MOX 燃料加工施設 燃料加工建屋の鉄筋健全性 追加説明資料

2020 年 11 月 24 日

本日の主旨

【2020年10月30日面談におけるコメント一覧】

図1 B3F壁の工事・検査における設工認認可との関係

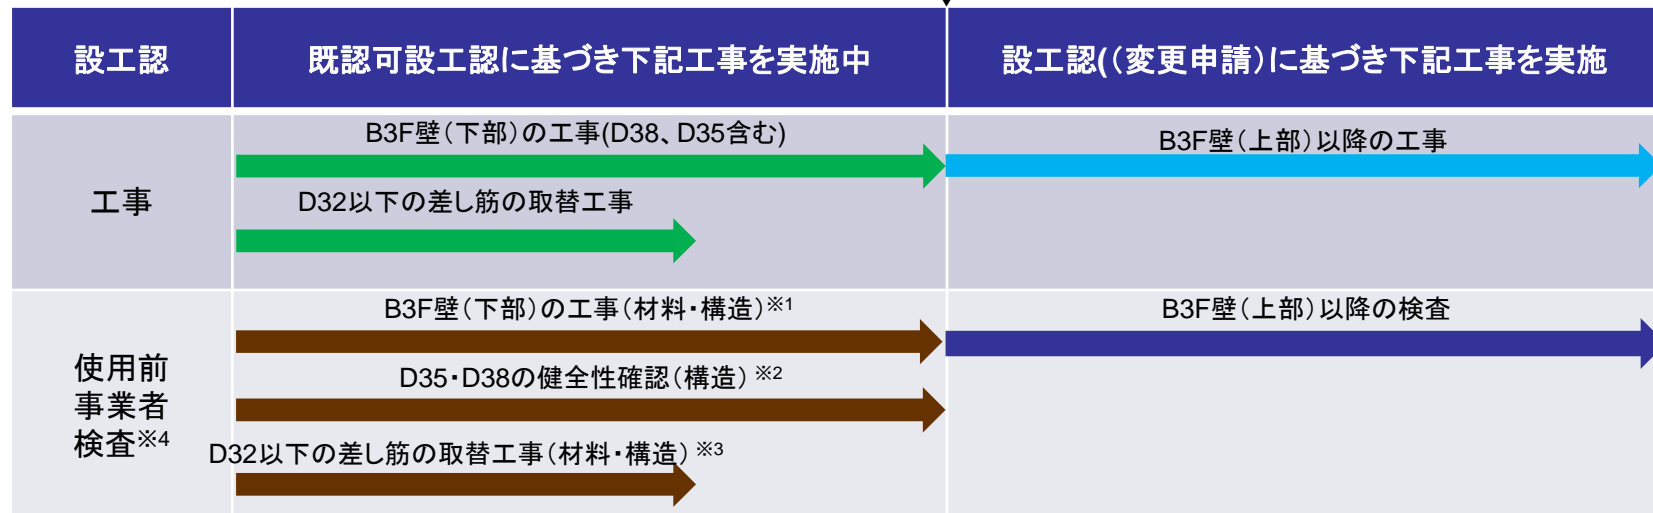
今後の工事について、認可工事としての取扱いについて、整理、確認をすること。

- ・ D32以下の鉄筋に対する今回の取替工事は、機能や材料の変更を行うものではなく、既認可の設工認に記載のある「工事の方法」※から逸脱するものではない。
- ・ 「新たな検査制度(原子力規制検査)の実施に係る法令類の規定の運用について(実用発電用原子炉施設関係以外)(案)令和2年2月5日 原子力規制庁」によると、新検査制度の施行日前に設計及び工事の方法の認可を受けている工事は、旧法に基づく使用前検査を行うこととされているが、当該建物については、施工済みの基礎マットなどの変更の無い部分も含め、新規基準に適合するための設工認申請(変更申請)を今後行うこと、また、施行の際現に設計及び工事の方法の認可を受けることなく行われている工事についても、制度の円滑な移行のため、当該認可前においても使用前事業者検査を行うことができるという運用に準じて、使用前事業者検査を行うこととしたい。
- ・ D35、D38の鉄筋材料を用いるB3階壁(下部)工事についても、既認可の設工認に記載のある「工事の方法」※から逸脱するものではなく、6頁以降で示す鉄筋の健全性を確認し、鉄筋の組立、コンクリート打設を行う。

※1 材料検査:鉄筋・カプラー・コンクリート、構造検査:鉄筋の組立検査、コンクリートの打ち上がり検査

※2 構造検査:鉄筋計測・引張試験

※3 材料検査:鉄筋・カプラー、構造検査:鉄筋の組立検査

※4 施工済み躯体(基盤・基礎・B3F壁(下部))の使用前事業者検査は記録確認とする

図2-1 鉄筋の健全性確認フロー

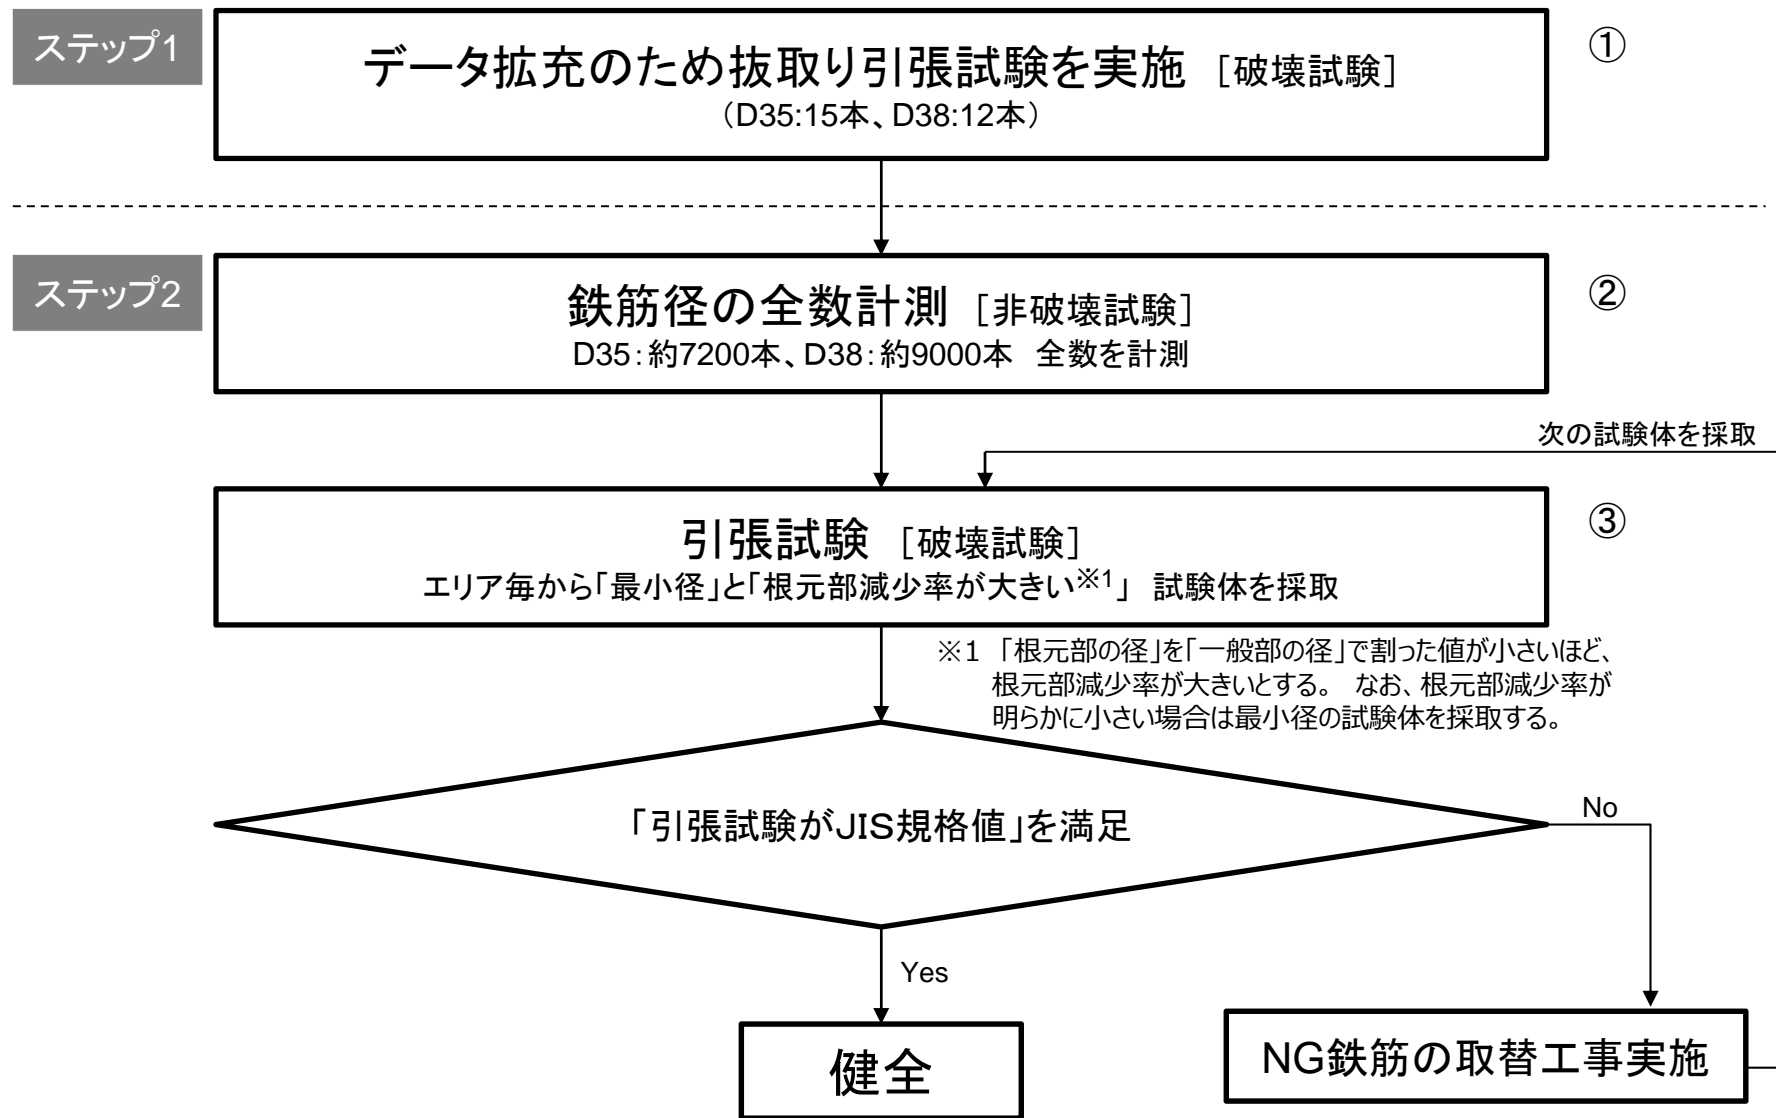
データ拡充のための抜取りによる引張試験については、抜取りに関する根拠を明確にすること。

- データ拡充のための引張試験(破壊試験)は、施工エリアによる違いの有無を確認するため、各エリアで代表3本を抜取り、合計でD35:15本、D38:12本とした。
- 引張試験の結果、エリアによる違いは見られず、太径のD35,D38はJIS規格値に対して健全であると考ええる。
- なお、D35、D38の全数の健全性をより確実にするために、今後実施する「鉄筋径の全数計測」を基にエリア毎から「最小径」と「根元部減少率が大きい」試験体を採取して引張試験を実施する。
- D35、D38の鉄筋の健全性確認は次頁の図2-1に示すフロー通り実施する。

図4-1 使用前検査範囲

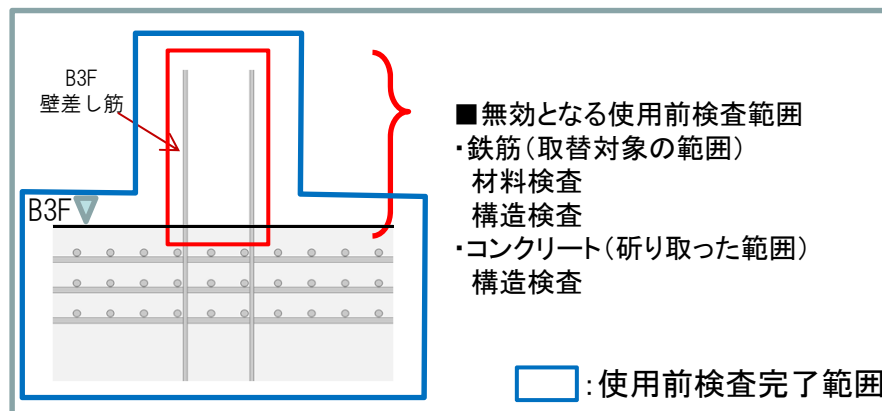
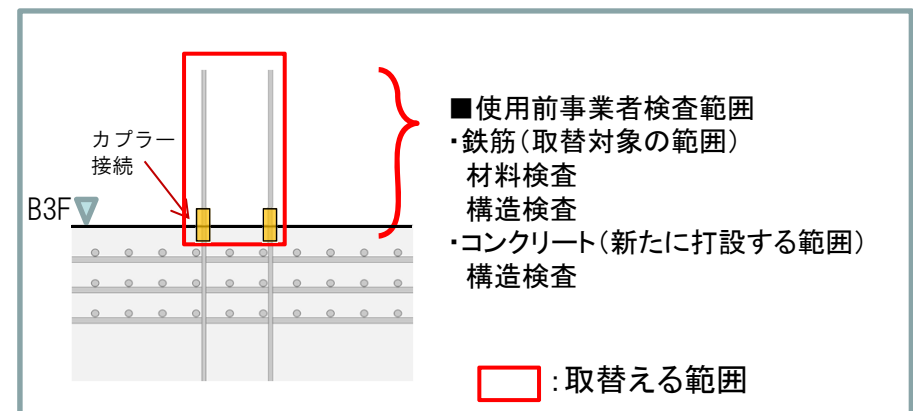
差し筋の取替工事に伴い、既に実施済みの使用前検査のうち、無効となる内容について整理を行うこと。

- 図4-1に示した使用前検査の受検範囲のうち、差し筋の取替工事に伴い撤去するB3F鉄筋のうち取替工事対象の鉄筋及び基礎スラブのうち斫り取ったコンクリートに対して実施した使用前検査は無効となり、埋設部の鉄筋とコンクリートに対して実施した使用前検査は有効であると考えている。(完成しているコンクリートと配筋は全て受験済み)
- また、差し筋の取替工事範囲については、その工事内容を使用前事業者検査で確認する。
